Zeitschrift: **Schweizerische Bauzeitung**

Band (Jahr): **99/100 (1932)**

Wettbewerb für die Erweiterung des Kranken-Asyls Wädenswil am Zürichsee.

Aus dem Bericht des Preisgerichtes.

I. Preis (2400 Fr.) Entwurf Nr. 1 Verfasser: Heinrich Bräm, Architekt, Wädenswil.

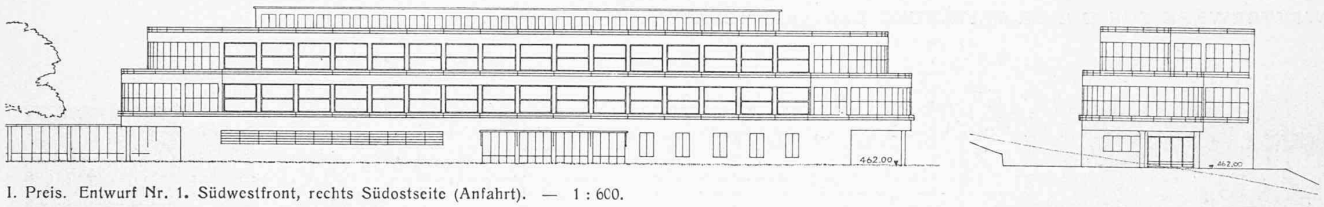
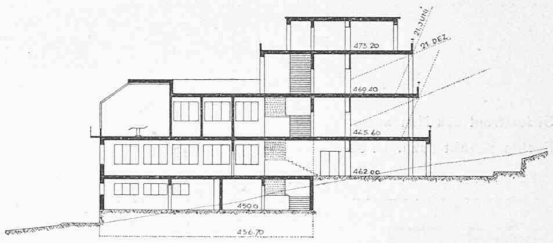
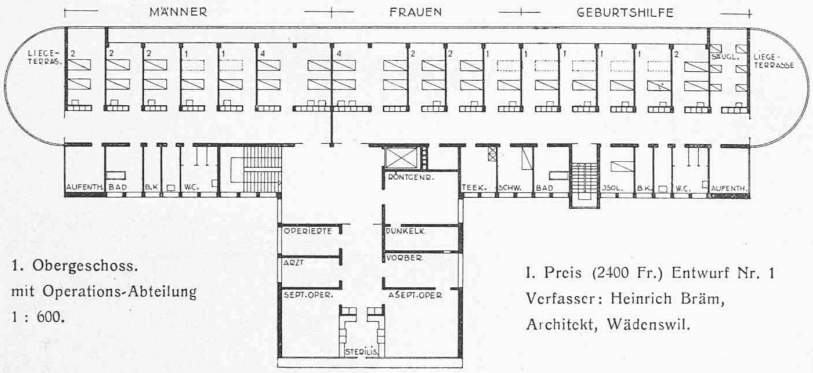
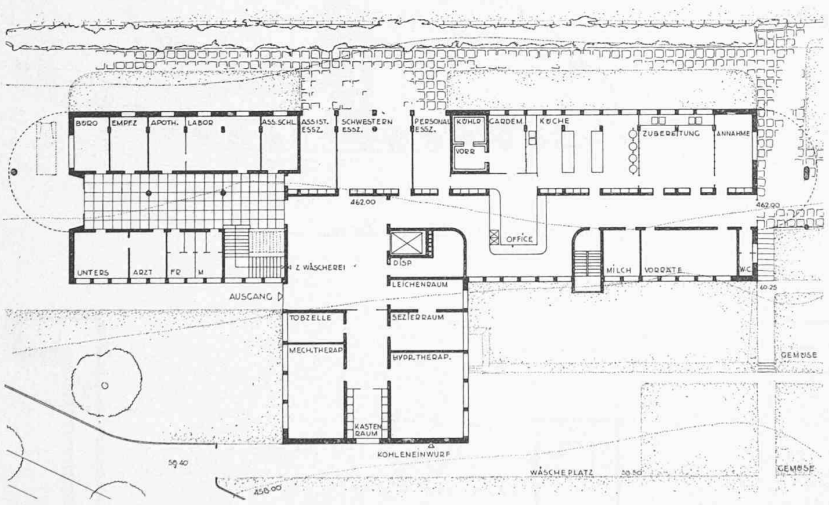
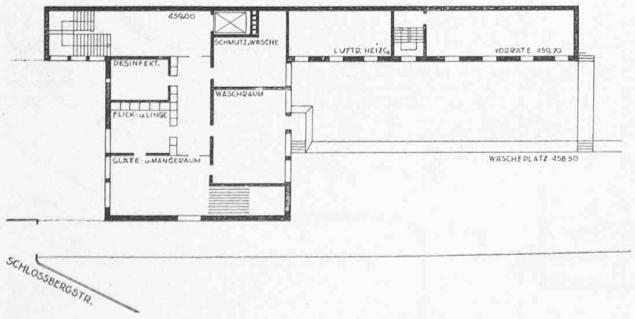
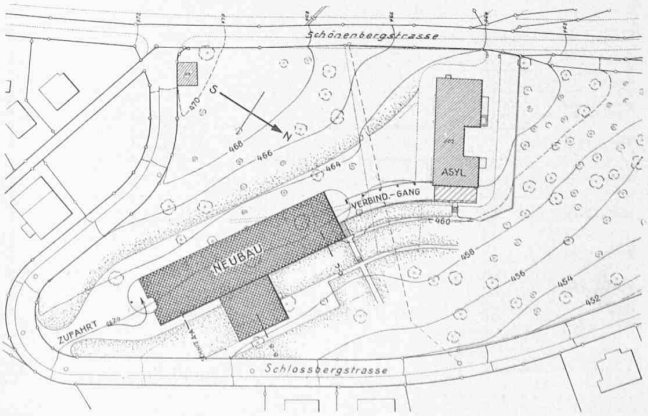
Entwurf No. 1. Motto: „K 462". (Kubikinhalt: ohne Verbindungsgang 14993 m³). Die Stellung des Baues kann in Bezug auf Besonnung und Beziehung zum Altbau als sehr günstig bezeichnet werden. Einwandfrei, ohne grosse Aufwendung, Korridore, Vorplätze und Treppen übersichtlich und richtig dimensioniert. Die Grundrisse der Krankenabteilungen sind klar, die einzelnen Räume gut proportioniert, mit Ausnahme der Eckräume im ersten Obergeschoss. Die geburtshilfliche Abteilung liegt vorteilhaft im Anschluss an die chirurgische Abteilung. Die Operationsabteilung ist zweckmässig, ein Oberlicht im Vorraum ist erwünscht; die günstige, ruhige und sonnige Lage des für sich abgeschlossenen Schwesternquartiers ist lobend zu erwähnen, wie auch der Vorschlag, durch Verlegung der Schwesternzimmer in den Altbau ein neues Krankengeschoss mit Einzelzimmern als Erweiterung zu gewinnen. Kochküche und Nebenräume sind zweckmässig disponiert und stehen in einfacher Ver-

bindung mit den Krankengeschossen und dem Altbau. Dem Bedürfnis des Krankenhauses nach Terrassen und Liegehallen ist weitgehend Rechnung getragen und dadurch gleichzeitig eine gute charakteristische Gesamtwirkung im äussern Aufbau erzielt worden.

II. Preis (1800 Fr.) Entwurf Nr. 5.

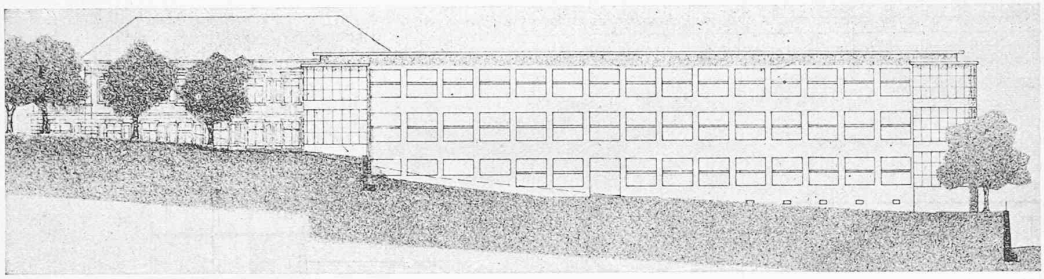
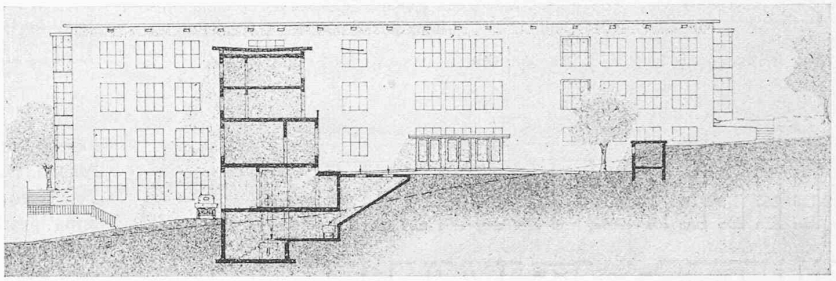
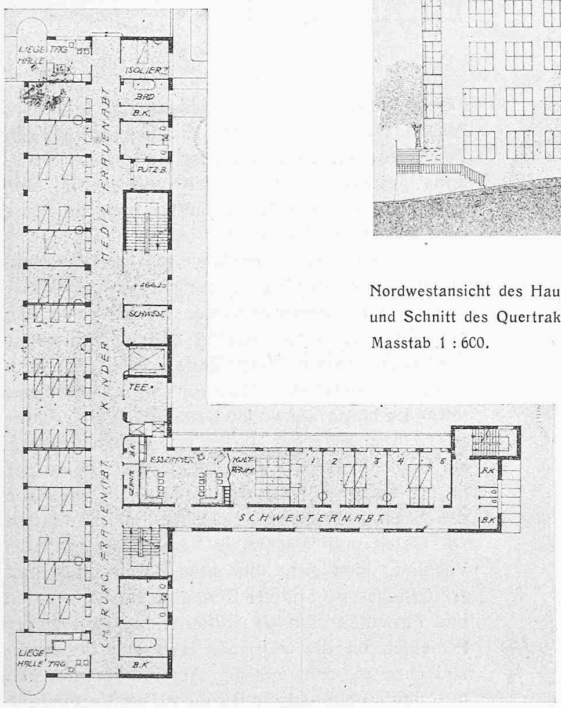
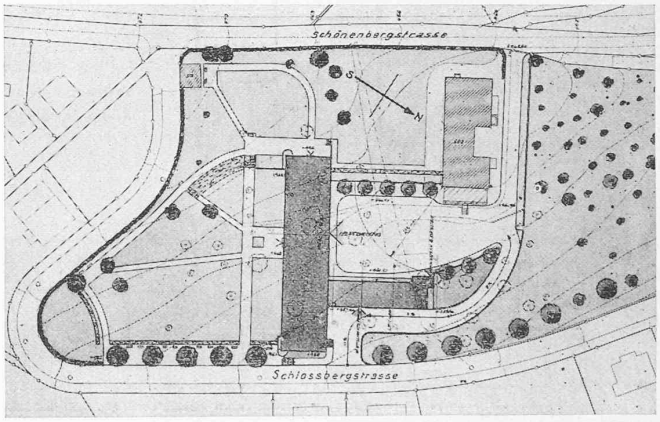
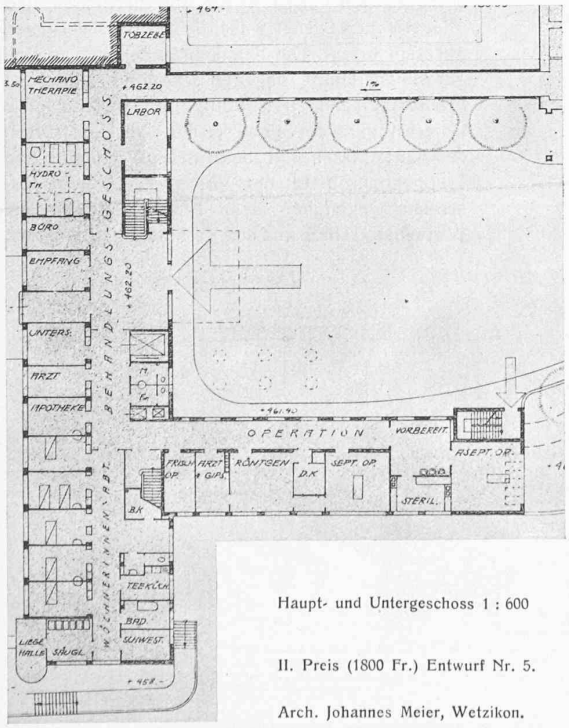
Entwurf No. 5. Motto: „30 632 II“. (Kubikinhalt: ohne Verbindungsgang 15737 m³). Der Entwurf stellt einen bemerkenswerten Vorschlag dar, den Baukörper parallel dem Altbau, unter Freihaltung seines Vorgeländes, senkrecht zum Hang vorzustaffeln. Dadurch wird, allerdings unter Einbusse der vollen Besonnung, ein grosser zusammenhängender Garten mit freiem Ausblick auf See und Gebirge geschaffen. Der Baukörper ist mit seiner Nordwestfront in unliebsame Nähe der Schlossbergstrasse gerückt. Die Zufahrten von Osten und Westen, in Verbindung mit dem Vorplatz, sind gut, aber etwas aufwendig, und ermöglichen gesonderte Eingänge für Lieferanten und Patienten. Ein wesentlicher Nachteil dieses Projektes ist die vertikale Trennung der medizinischen und chirurgischen Abteilungen, die sich besonders ungünstig in Bezug auf die Verbindung mit der im Parterre gelegenen Operationsabteilung auswirkt und für den ärztlichen und pflegerischen Dienst wesentliche Erschwerungen mit sich bringt. Die Krankenräume sind an sich gut dimensioniert, dagegen sind die Freiluft- und Freilichtgelegenheiten völlig ungenügend. Die Unterbringung der Schwestern in zwei Geschossen des Quertraktes mit besonderem Eingang und Treppenhaus bietet den Vorteil der Abgeschlossenheit gegenüber dem Krankenbetrieb. Die Wirtschaftsräume und ihre Verbindungen, getrennt

von dem Korridor für Patiententransport, sind zweckmässig angeordnet. Die beiden vorgeschlagenen Erweiterungsmöglichkeiten befriedigen nicht. Im Aufbau zeigt der Entwurf eine beachtenswerte Haltung der einfachen Baukörper, die durch ihre Beziehungen zum Altbau gute räumliche Verhältnisse und eine zweckmässige Teilung des Geländes ergeben.

III. Preis (1600 Fr.), Entwurf Nr. 4, Arch. Hans Streuli, Wädenswil. — Erdgeschoss und 2. Stock. Schnitt 1 : 600.

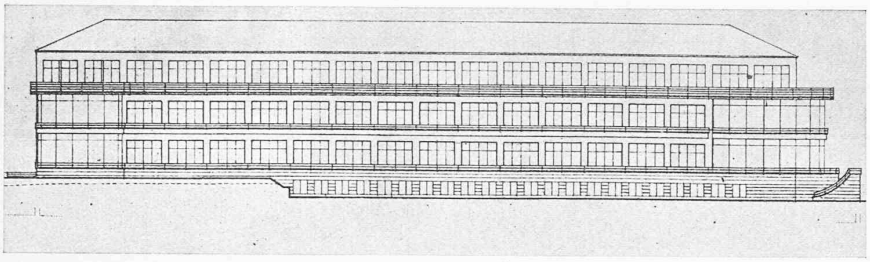
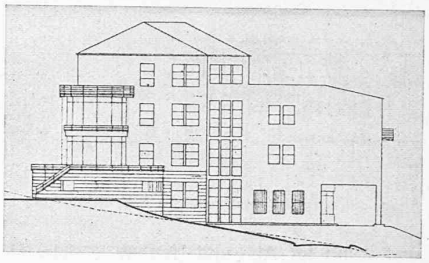
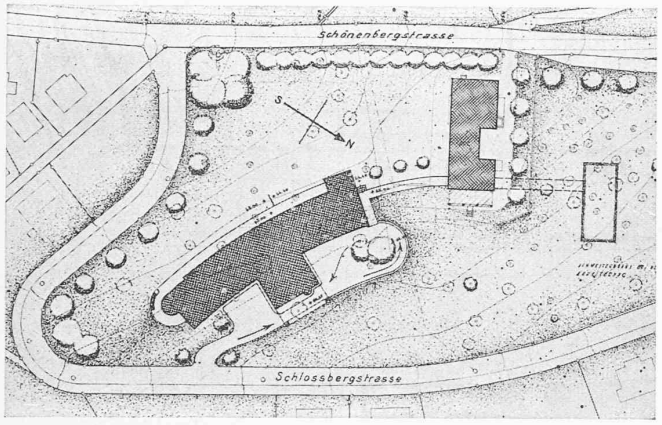
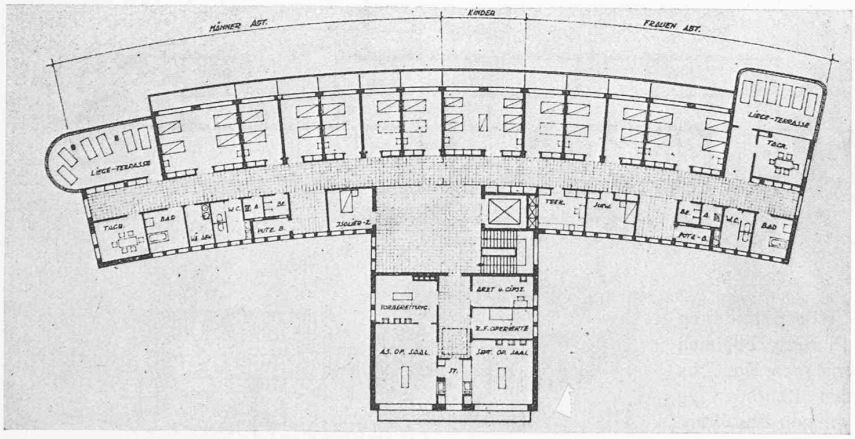
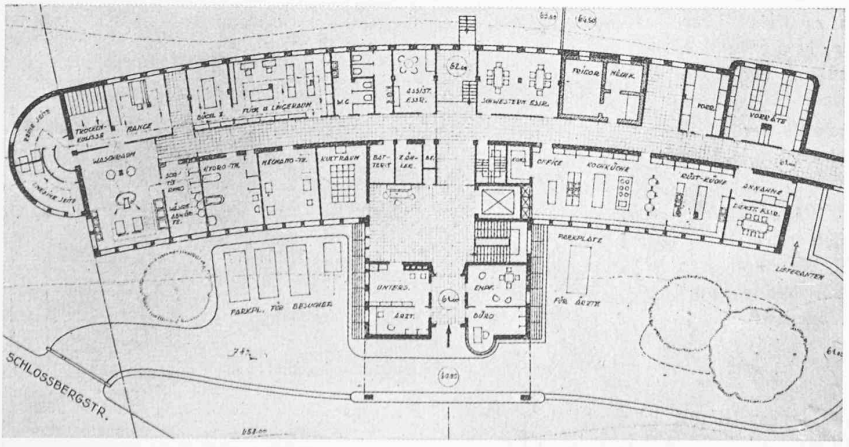
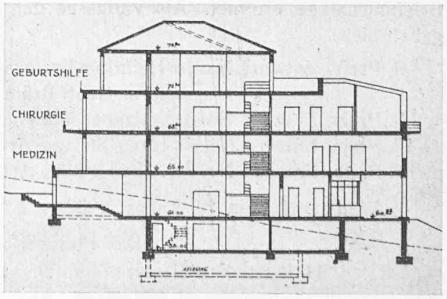
Entwurf No. 4. Motto: „17 271". (Kubikinhalt: ohne Verbindungsgang 16 482 m³). Der Verfasser sucht mit Erfolg durch die segmentartige Gestaltung des Hauptbaukörpers sich den Strassen- und Terrainkurven, unter Beibehaltung einer günstigen Sonnenlage anzupassen. Die Anfahrt in Verbindung mit dem Wendeplatz und dem geräumigen Parkplatz ist in ihrer Anlage zu begrüssen. Die Aufnahmeabteilung ist von einem zu kleinen Windfang aus zugänglich. Die Uebersichtlichkeit und Belichtung der Verkehrsräume im Erdgeschoss würde bei Weglassung von Batterie- und Zählerraum gewinnen. Die Krankenabteilungen sind auf drei Geschosse verteilt. Die geburtshilfliche Abteilung ist nur durch die Schwesternabteilung zugänglich. Die Operationsabteilung ist zweckmässig, das Zimmer für Frischoperierte sollte mit dem Arztzimmer vertauscht werden. Anerkennenswert ist die geräumige Durchbildung der offenen und geschlossenen Liegegelegenheiten. Hydrotherapie und Mechanotherapie gehören nicht in den Wäschereibereich. Wäscherei und Desinfektion sind unbefriedigend, die Küchenanlage ist gut. Der Erweiterungsvorschlag für ein selbständiges Schwesternhaus kommt nicht in Frage. Die Baumasse, mit Ausnahme des rückwärtigen Operationsflügels, ist ruhig, dagegen stören die unvermittelten Anschlüsse des abfallenden Terrains an die Südfront.

IV. Preis (1200 Fr.) Entwurf Nr. 7.

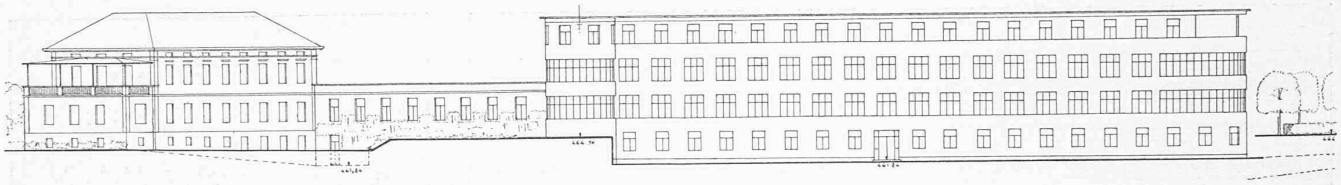
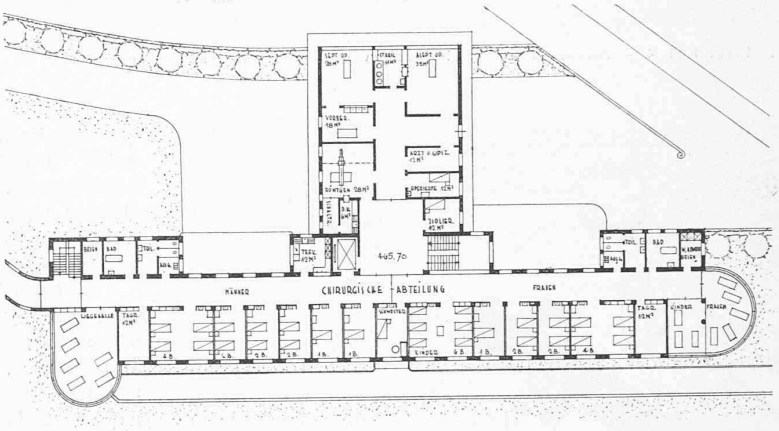
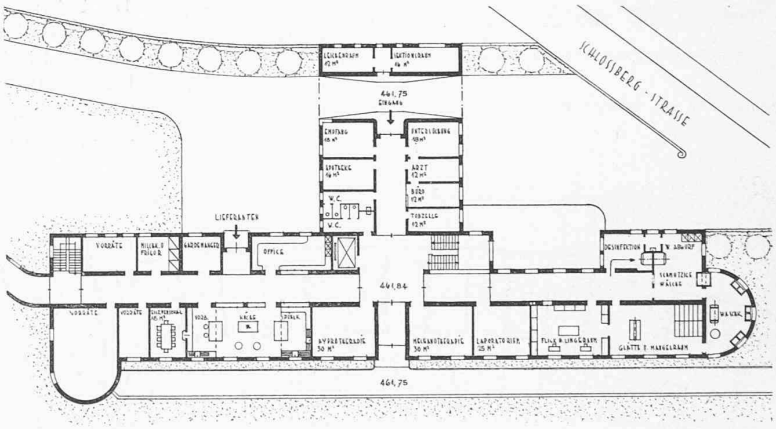
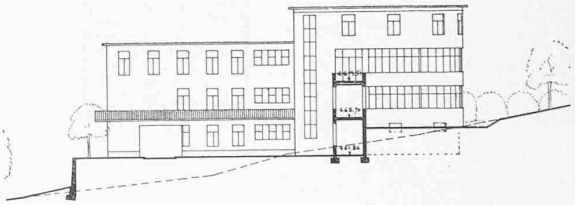
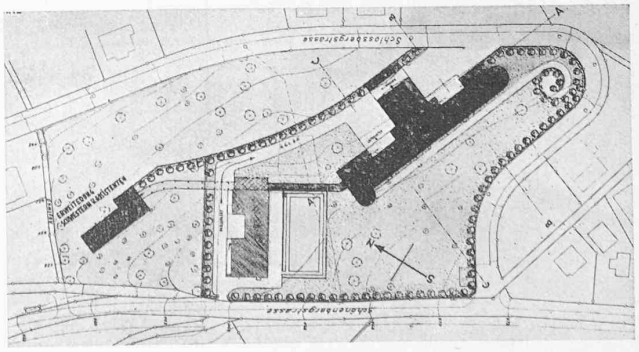
Entwurf No. 7. Motto: „Krönlein". (Kubikinhalt: ohne Verbindungsgang 16 276 m³). Günstige Gesamtdisposition in Bezug auf Freihaltung des Vorgeländes, auf Lage zu den Strassen und in Bezug auf Himmelsrichtung und Zufahrten. Unterfahrt, Zugangskorridor und Hallen sind mangelhaft belichtet. Die am Haupteingang gelegenen Leichen- und Sezierräume sind an dieser Stelle nicht erwünscht. Aus der Höhenlage des Gebäudes (Untergeschosskote 461,84 m) ergeben sich sowohl für die wirtschaftlichen als auch für die Krankenabteilungen gute direkte Verbindungen mit dem Altbau,

und somit im Alt- und Neubau gleiche Höhenlagen einerseits der Krankenräume, anderseits der Wirtschaftsräume. Die Liegehallen sind geräumig, die Anordnung der Räume in der Operationsabteilung ist zweckmässig, dagegen ist die lichte Höhe der Operationssäle für blosses Seitenlicht ungenügend. Die Unterbringung der geburtshilflichen Abteilung im Nordtrakt ist trotz dem Vorzug der Abgeschlossenheit wegen ungünstiger Orientierung der Krankenräume zu verwerfen. Die Lage der Schwesternzimmer im Obergeschoss ist richtig, dagegen wären die Assistentenzimmer besser auf der Westseite im Anschluss an das Nebentreppenhaus untergebracht. Für die Erweiterung gilt das Gleiche wie bei Projekt Nr. 4 und 6. Die äussere Gestaltung vermag in ihren Einzelheiten nicht zu überzeugen, besonders die zerklüftete Nordfront befriedigt nicht.
